RN164 MERDRIGNAC OUEST

Dossier d'autorisation environnementale

Réponses aux avis de l'OFB, de l'ARS et du SAGE Vilaine

7 juin 2021

Annexe 1 : Cartographie des cours d'eau mise à jour

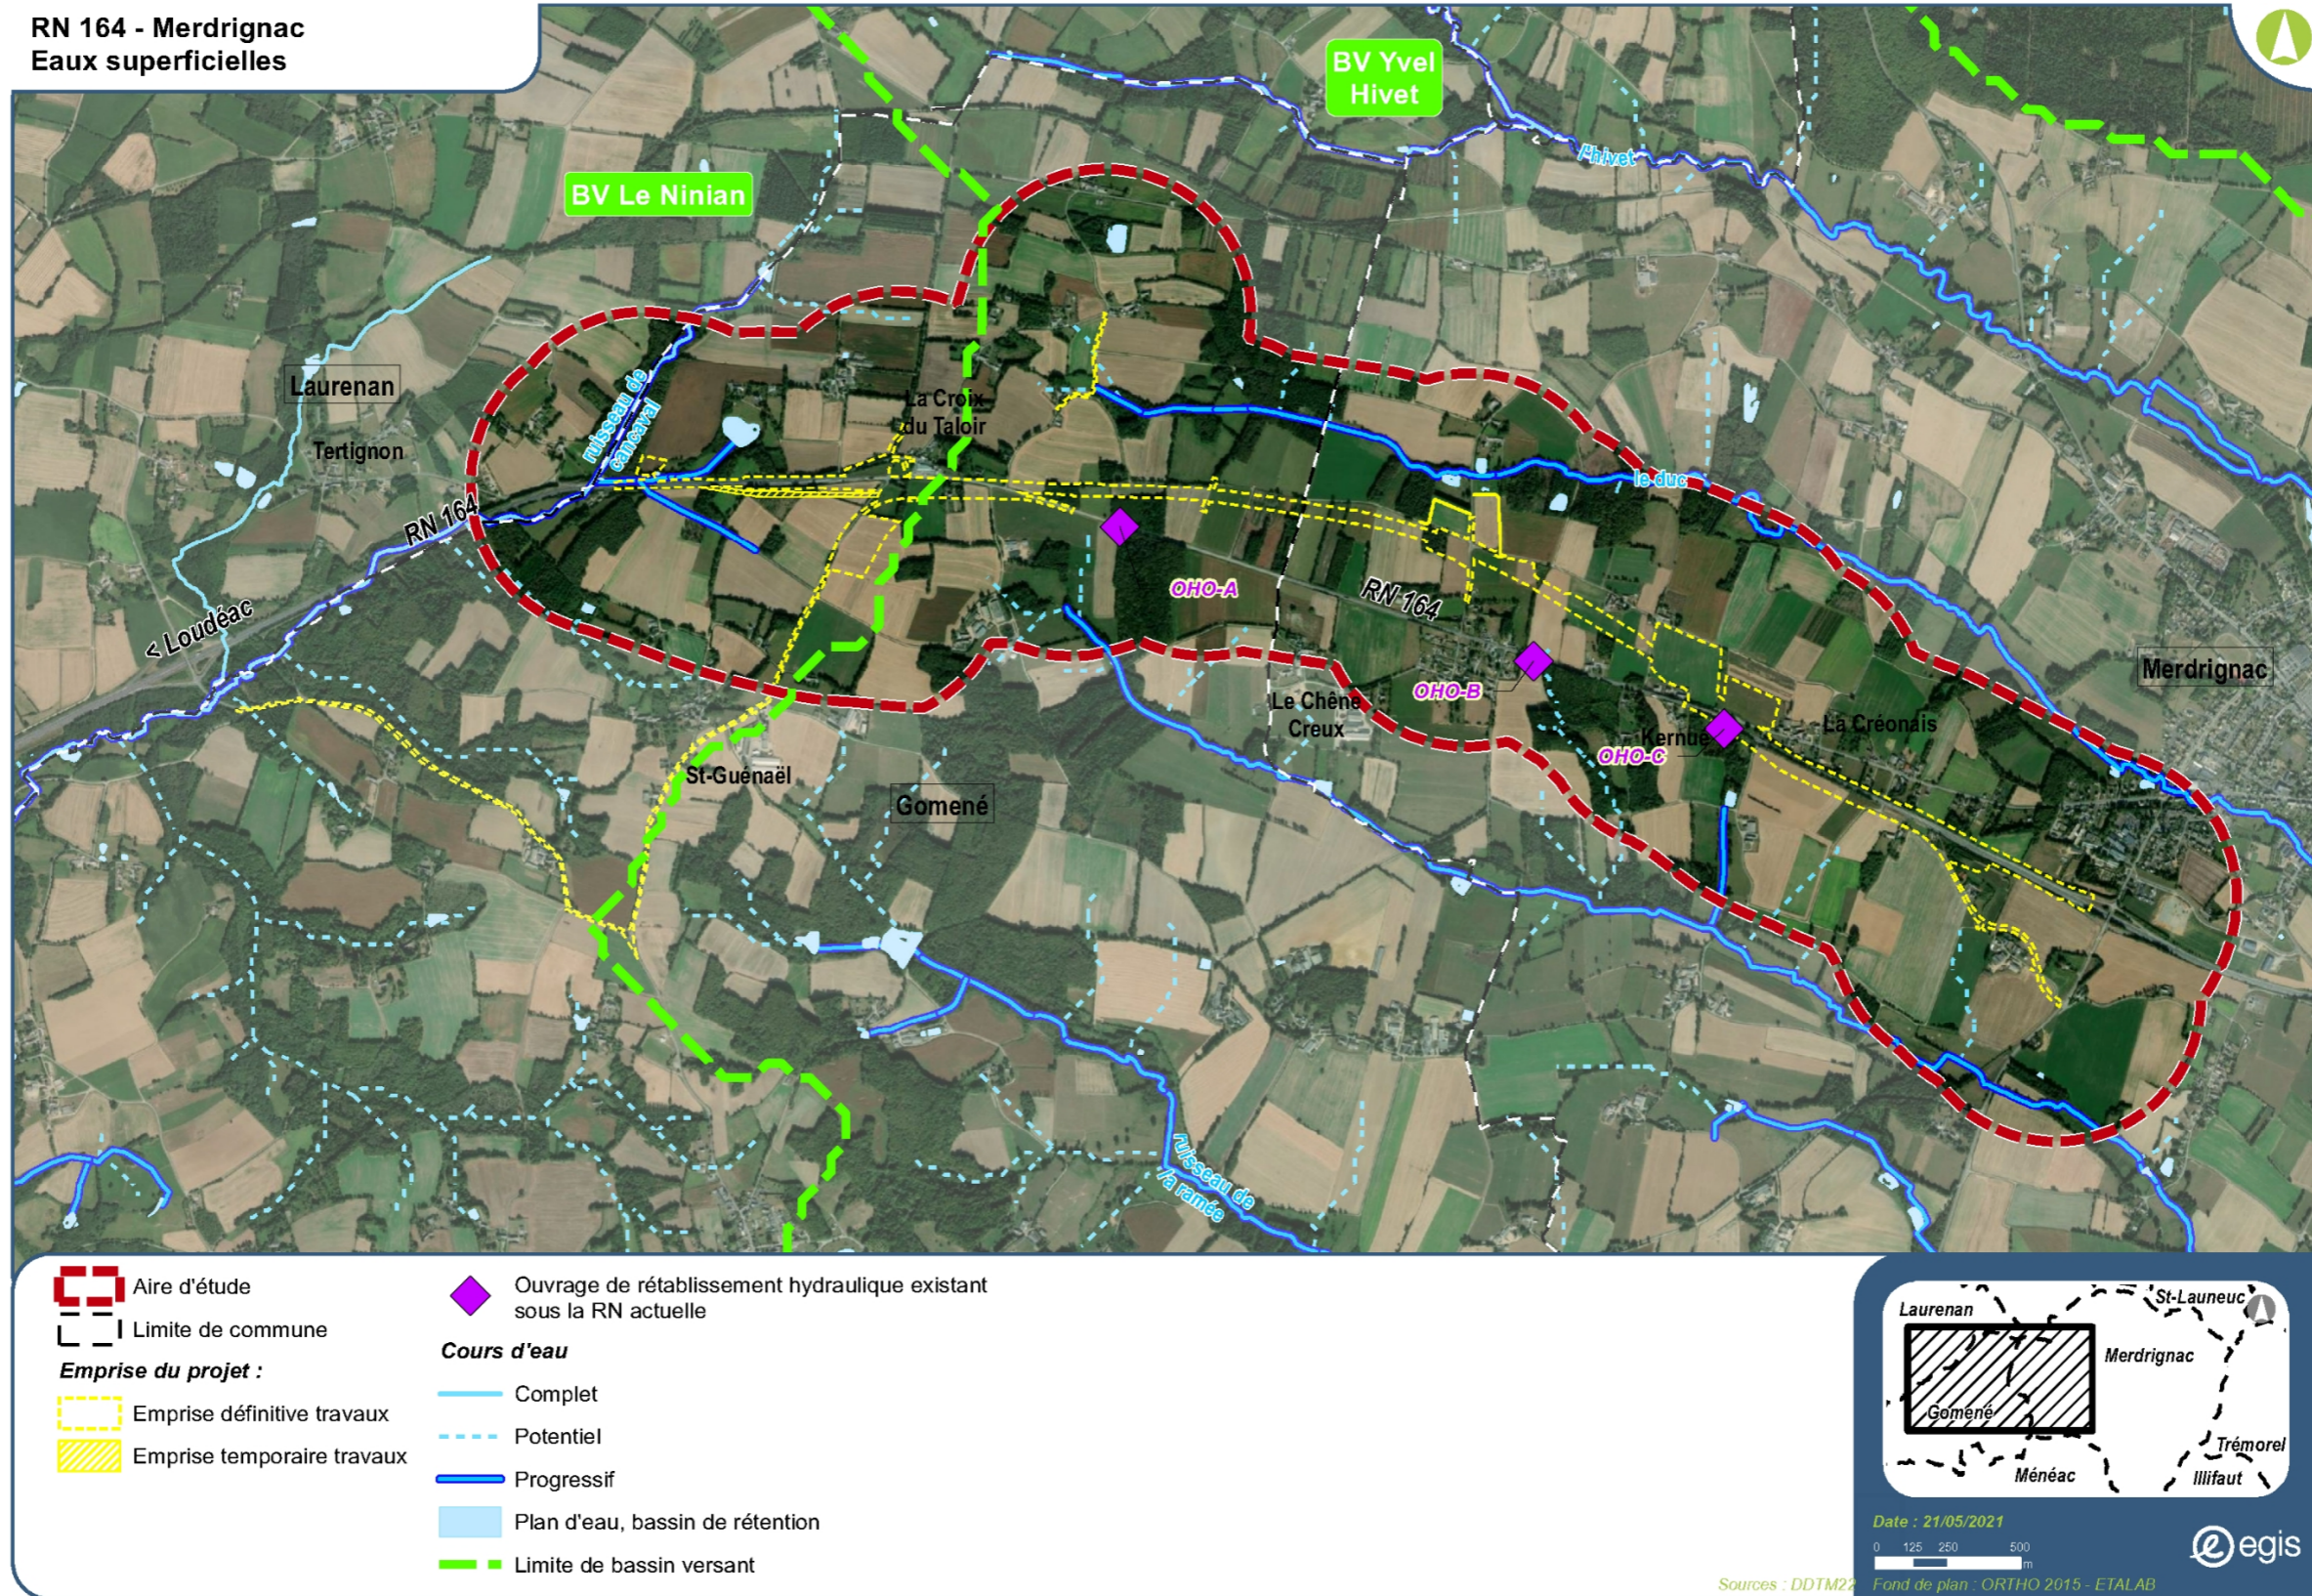
Remarques	Réponses
Mise à jour de la cartographie des cours d'eau (Secteur de la Hersonnière (Laurenan / Merdrignac) : <i>Les linéaires en pointillés présents sur les cartographies du projet sont, pour certains, des cours d'eau validés.</i>)	La cartographie des cours d'eau est mise à jour (voir carte annexe 1) pour tenir compte de cette évolution. Par ailleurs, la carte en annexe 1 présente la qualité des cartes qui seront retransmises pour l'enquête publique.
Précisions sur l'implantation du bassin BR1 (Secteur de la Hersonnière (Laurenan / Merdrignac) : <i>Le bassin d'orage BR 01 est prévu d'être implanté sur ce secteur mais l'étude ne mentionne pas la distance de pied de remblai par rapport au cours d'eau ni s'il est implanté en zone humide.</i>)	Le bassin BR1 est en partie situé en zone humide (bordures Est et Sud du bassin). Il participe notamment à l'augmentation de l'impact sur les zones humides par rapport au projet tel que défini au stade de la DUP. Plusieurs implantations ont été recherchées pour ce bassin suite à la demande de la mairie de Merdrignac de déplacer le bassin tel que prévu initialement au stade de la DUP. Ainsi, 3 implantations ont été étudiées, toutes étant hors du faisceau DUP : - Pour la première, le bassin se retrouvait entièrement dans l'inventaire zone humide. - Pour la deuxième, des négociations ont été menées sans aboutir à un accord, le propriétaire voulant vendre sa parcelle sans dévaluation du bien du fait de la présence d'un bassin. - Pour la troisième, le bassin avait été disposé dans un premier temps de telle sorte que l'impact sur les zones humides soit nul. Cependant, le propriétaire et exploitant agricole a tenu à ce que le bassin soit situé en bordure basse de sa parcelle pour éviter un impact foncier trop important, ce qui a généré un impact sur les zones humides, que le maître d'ouvrage souhaitait initialement éviter. Par ailleurs, le pied de talus extérieur du bassin ainsi positionné est situé à 8,5m du cours d'eau (voir coupe annexe 2)
